工程指示 / 要求簡箋(E.I.)

工程指示編號：EI / 1584 / 20

工程名稱：觀塘裕民坊

工程項目：幕牆 趟門室內企身收口(120 短款)

名稱	趟門位室內收口蓋	制圖	鞠章芳	2020.3.06	修改		
材料	X85603	復核	謝永林	2020.3.09	日期		
顏色	EC-DG-S332054	批准	Jason		圖號	SM-603-aTIGT5C

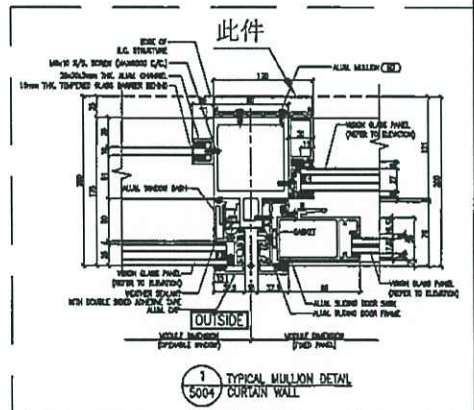
A 版: T1G, T5C 不是飛天趟位置，高度應為 2475，此版修改

TIG = 78件
T5C = 25件
